**Nº 0163-2024-MINEM/DGAAM**

**INFORME N° 0406-2024/MINEM-DGAAM-DEAM-DGAM**

**Asunto :** Evaluación Final de la Segunda Modificación del Plan de Cierre de Minas de la unidad minera «Santa Rosa» de Nexa Resources Atacocha S.A.

Figura N° 5. Botadero BD-SR-07 proyectado

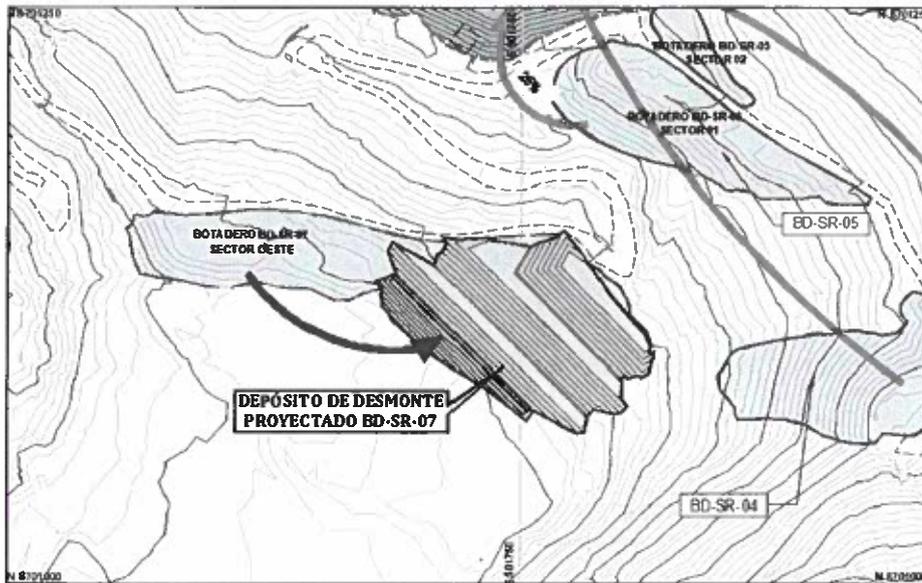
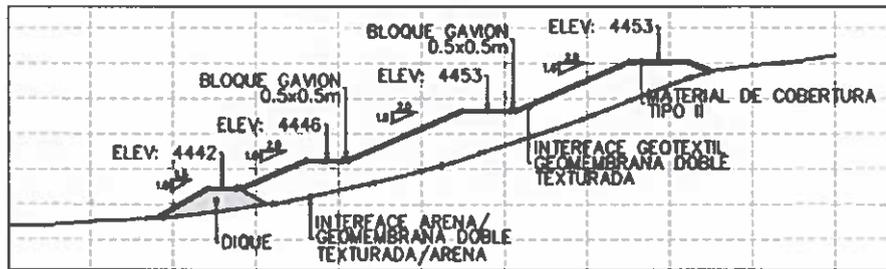
**Observación N° 7.-** En el ítem 5.3.3.3 (Instalaciones de Manejo de Residuos), el titular señala que las actividades de cierre para la conformación del botadero de desmonte BR-SR-07 proyectado comprende la remoción total del lado oeste del botadero BD-SR-07 (46%) y Corte Fundación de Botadero BD-SR-07.

De la revisión de los planos de línea de base ambiental, instrumentos de gestión ambiental aprobados e imágenes satelitales, se verifica que el componente BR-SR-07 se encuentra contigua a bofedales; asimismo, el BR-SR-07 proyectado. Por tanto, el titular deberá detallar las medidas de manejo ambiental que empleará para la protección de los bofedales durante las actividades de cierre de los componentes BR-SR-07 y BR-SR-07 proyectado; asimismo, en el Mapa N° 05-08 y N° 05-06, incluir la huella de los bofedales.

**Respuesta.-** El titular señala que con el fin de proteger los bofedales contiguos a los botaderos de desmonte BD-SR-07 y BD-SR-07 Proyectado durante las actividades de cierre, se realizarán las siguientes medidas de manejo ambiental:

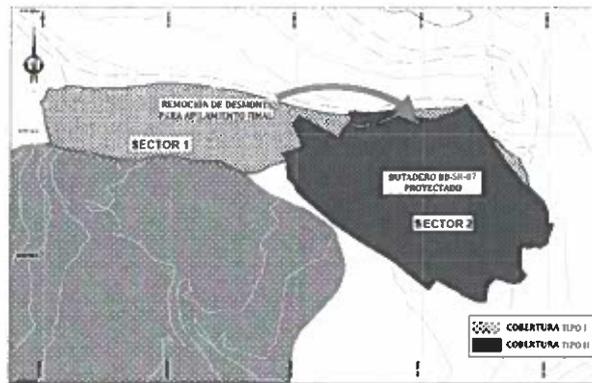
- a) En la Tabla 5-40 (Principales componentes a coberturar), para el componente "BD-SR-07", proponen utilizar dos tipos de cobertura (I y II), al respecto, el titular deberá aclarar la propuesta señalada, y definir dicha propuesta, cabe precisar que el componente se encuentra contigua a un bofedal. Por lo que, el titular deberá asegurar la estabilidad

geoquímica del componente considerando la cobertura más conservadora, siendo este el del tipo II.

**Respuesta.-** El titular señala que dentro del diseño de estabilización geoquímica del botadero BD-SR-07 se ha definido dos sectores: Sector 1 (Zona de remoción de desmonte) y Sector 2 (Zona de conformación del botadero), para la cual propone la aplicación de dos coberturas.
